Pismo: CRZP/66/2026/AZP/40

WYJAŚNIENIA TREŚCI SWZ_33

Dotyczy: postępowania o udzielenie zamówienia publicznego, prowadzonego w trybie przetargu nieograniczonego na **”Budowa budynku zamieszkania zbiorowego - Akademik Uniwersytetu Morskiego w Gdyni z zagospodarowaniem terenu i infrastrukturą”** – znak sprawy **CRZP/66/2026/AZP**.

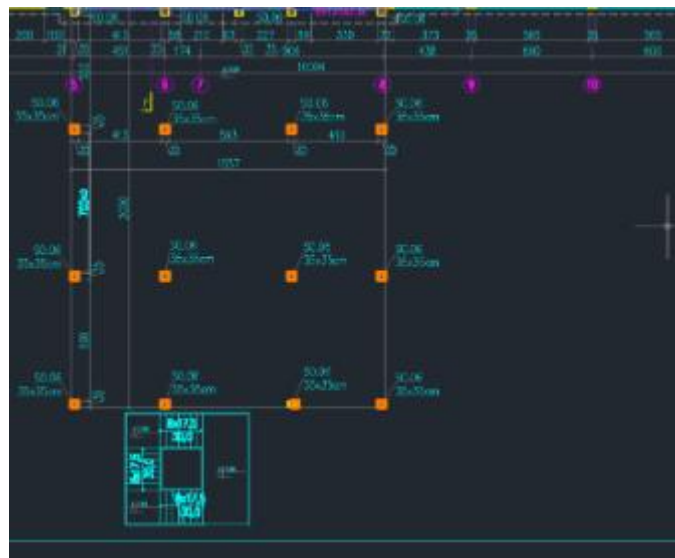
Prosimy o wskazanie przepustowości separatora substancji ropopochodnych - brak informacji w projekcie.

Stanowisko (wyjaśnienie) Zamawiającego: 3 l/s.

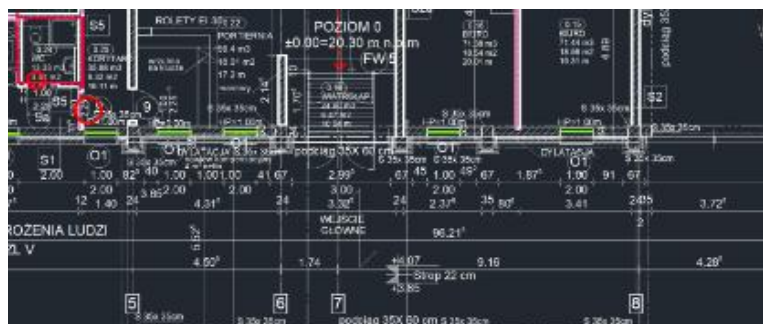
Prosimy o informację jak ma zostać wykończona nawierzchnia - strefa relaksu przy akademiku.

Stanowisko (wyjaśnienie) Zamawiającego: Zgodnie z dokumentacją projektową, zieleń niska (trawniki).
